III/27214 Dražice, most ev.č. 27214 -2 přes Jizeru v Dražicích

Most ev. č. 27214-2

Změnový list

1.3

PODÉLNÝ ŘEZ A-A 1:100

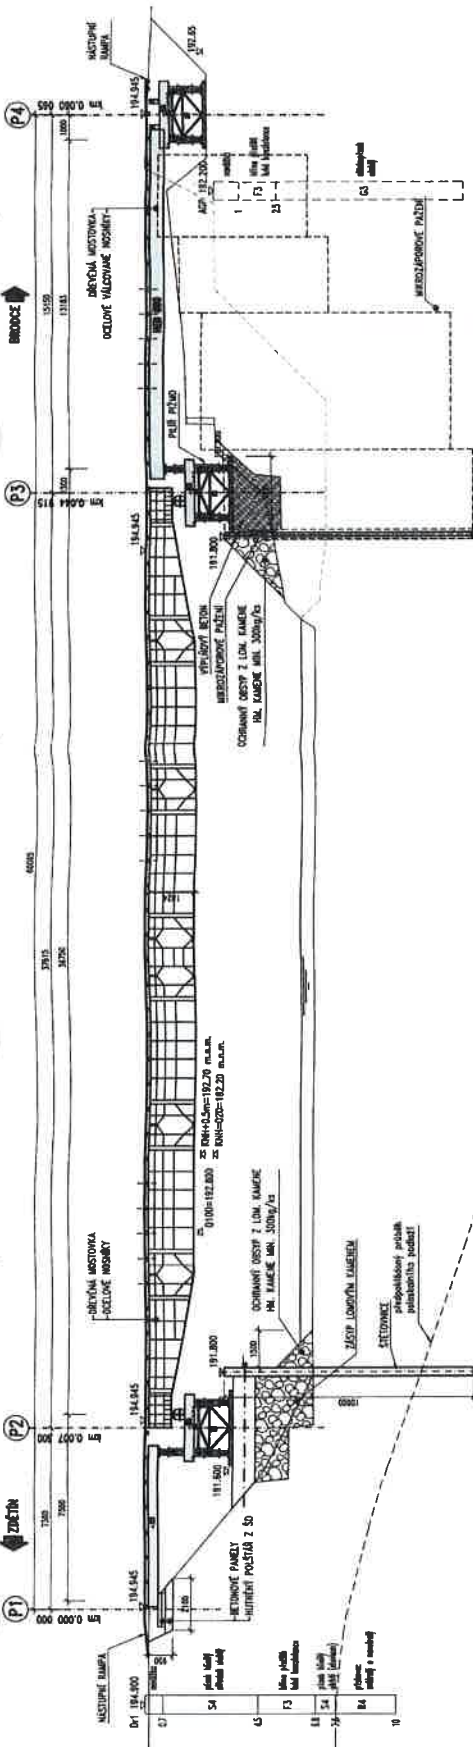
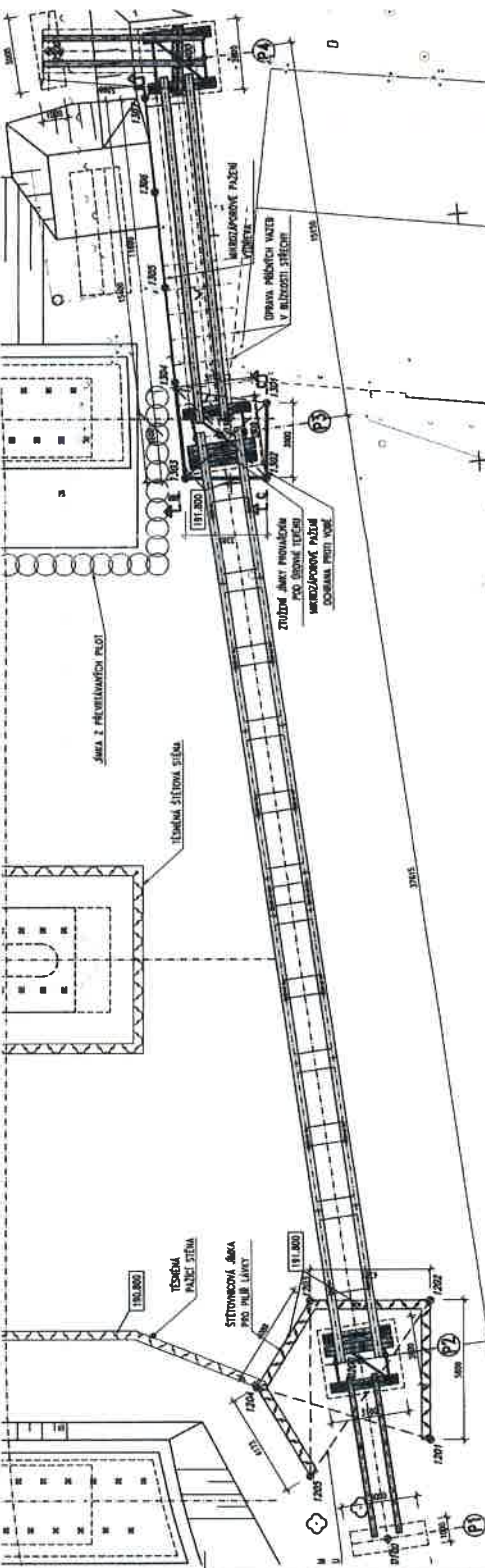
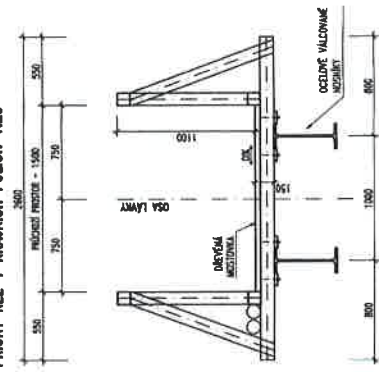
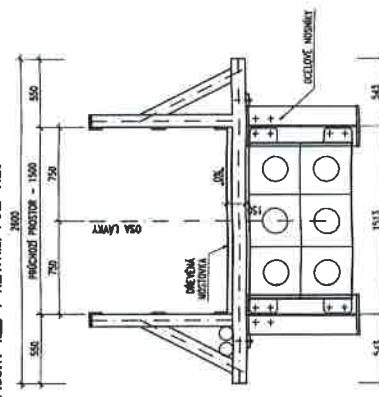
Na základě upřesnění termínu zahájení výstavby a dalších podmínek účastníků stavebního řízení vznesených při předání staveniště konaném dne 08. 09. 2017, upravilo Povodí Labe s. p. (dále jen „Povodí Labe“), jakožto správce toku – řeky Jizery, podmínky svého souhlasu s osazením/realizací provizorní lávky pro pěší (viz konečné stanovisko č. j. PSMB/17/40298 ze dne 18. 09. 2017), která je součástí Stavby. Povodí Labe požadovalo provést variantu lávky bez středového pilíře umístěného v korytě řeky Jizery, což vyvolává zásadní změnu systému nosné konstrukce lávky pro pěší, kdy původně v Zadávací dokumentaci stavby uvažované 2 pole z běžně dostupných ocelových nosníků musí být nahrazeny výrazně únosnější a hmotnější nosnou ocelovou konstrukcí dvojnásobného rozpětí.

Z toho vyplývá nutnost realizace provizorní lávky dle upraveného projektu, než jaký byl uvažován v ZDS. Vše vychází z požadavku třetí strany (Povodí Labe), který byl vznesen až po ukončení veřejné soutěže, resp. zpracování ZDS. V daném případě se jedná o nově zjištěné skutečnosti, kterým nemohl Objednatel v ZDS předejít, a to ani při vynaložení náležité péče z jeho strany. V ZDS nebylo možné predikovat přesný začátek stavebních prací, který je mimo jiné odvislý od ukončení veřejné soutěže a vybrání nabídky konkrétního Zhotovitele. Z těchto důvodů se jedná o nepředvídanou změnu, která vyvolává změny stávajících položek č. 2, 7, 13, 14, 23, 56, 57.

Vzhledem k plánovanému termínu osazení lávky v podzimních měsících 2017 a jejím provozu i přes zimní a jarní období požaduje Povodí Labe, státní podnik provést variantu lávky bez středového pilíře umístěného v korytě vodoteče (při průchodu zvýšených průtoků a zejména během jarních měsíců hrozí poškození podpěrné konstrukce kmeny a jiným splávím, nedojde pouze k přelití stavební jámy jako v případě pažené jímky středového pilíře mostu). Dle sdělení zhotovitele stavby proběhne demolice konstrukce původního mostu do konce roku 2017. Správci toku nebyl do termínu předání staveniště přesný termín zahájení prací znám.
